**HIGHWAYS DEPARTMENT
MAJOR WORKS PROJECT MANAGEMENT OFFICE**

政府帳目委員會

審議《審計署署長第七十號報告書》第8章

八號幹線沙田段

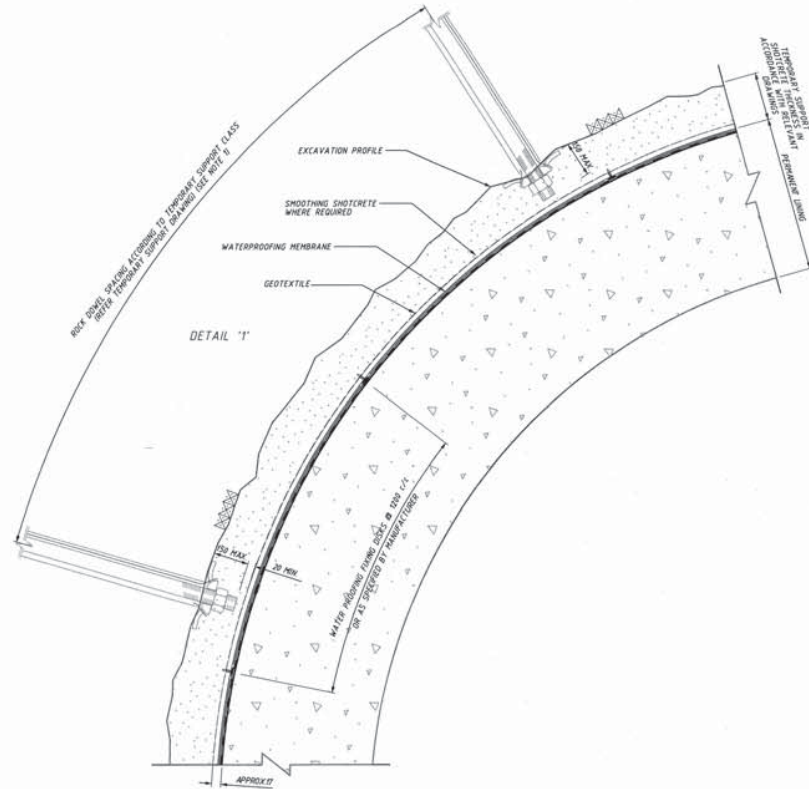
(b) 參照審計報告書第 3.9 段，審計署留意到合約條款所規定的平滑噴漿混凝土層厚度（即最多 100 毫米），與合約圖則所規定的（即 170 毫米）有差異，而該層 170 毫米厚的平滑噴漿混凝土是建築工料清單遺漏了的項目。最終，路政署就建築工料清單所遺漏的有關工程項目，向承建商 B 支付 4,370 萬元。請說明或提供以下事項或資料：

(iii) 根據路政署主要工程管理處處長在公開聆訊中的證供，指出平滑噴漿混凝土層的厚度可視乎石質條件而有所不同。這是否會解釋特別規格中要求平滑噴漿混凝土層厚度為 100 毫米而非 170 毫米；

(i) 與平滑噴漿混凝土層厚度有關的招標文件部分，包括特別規格第 27.74(5) 條（即最多 100 毫米）和合約圖則編號 94099/ENT/4203（即 170 毫米）附載於附錄 A。

- (iii) 根據合約 B 的特別規格，該平滑噴漿混凝土層的厚度必須為距離隧道永久混凝土搪層的拱背外層 30 毫米至 100 毫米。根據合約圖則，臨時支撐層距離永久混凝土搪層 170 毫米，而該臨時支撐層也包括該平滑噴漿混凝土層。由於合約圖則沒有顯示平滑噴漿混凝土層和臨時支撐層的分界，合約圖則所規定的平滑噴漿混凝土層厚度（即 170 毫米），與特別規格所規定的厚度（即最多 100 毫米）有差異。如果平滑噴漿混凝土是施加在禿岩表面，厚度須為 170 毫米。換句話說，假如因應石質條件需要提供臨時支撐層，而平滑噴漿混凝土是在建造臨時支撐層後才施加，平滑噴漿混凝土層的厚度便有可能如特別規格所規定為 100 毫米。
- (iv) 依照《土木工程合約一般條件》第 59 及 61 條（附錄 B），該遺漏的工程項目的價值，是根據合約 B 的建築工料清單中類似工程項目的標價計算出來。
- (v) 顧問 X 澄清或調查此事件的通訊紀錄及相關附件複本附載於附錄 C。
